EMPRESA NACIONAL DE ELECTRICIDAD
PROYECTO CONSTRUCCION PLANTA GEOTERMICA LAGUNA COLORADA
LICITACIÓN PÚBLICA INTERNACIONAL PGLC-LPI-01/2017
"SUMINISTRO DE MATERIALES DE PERFORACION DE POZOS GEOTERMICOS"

DOCUMENTO DE RESPUESTAS A LAS CONSULTAS N° 5

Figuras solo de referencia:

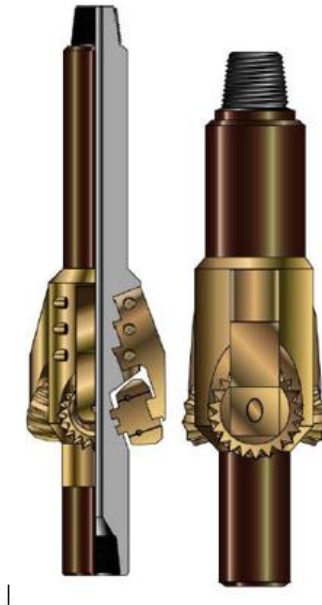
1. **(P)** Favor proporcionar más datos o una imagen de la Sección VI lista de Requisitos en el Ítem A4 Del Ampliador de 17 1/2 "x 24", ¿podría proporcionar un dibujo simple o requisitos más detallados para referencia?

(R) Información adicional del Ampliador:

ITEM	Descripción de los Bienes
A.4	Ampliador de 17 1/2" x 24" Incluir: Un (1) juego de cortadores instalados IADC 415 Un (1) Juego adicional de cortadores IADC 125

Características:

- ✓ Number of cutters: 3
- ✓ Pilot Hole (inches): 17 1/2"
- ✓ Opening Hole (inches): 24"
- ✓ Connection Pin Up: 7 5/8" Reg
- ✓ Connection Box Down: 7 5/8" Reg
- ✓ Fishing Neck O.D. (inches): 9 1/2"
- ✓ Lower Neck O.D. (inches): 9 1/2"

Otros:

- ✓ Incluir manual de instalación/desinstalación de los cortadores
- ✓ Con jets colocados para limpiar los cortadores
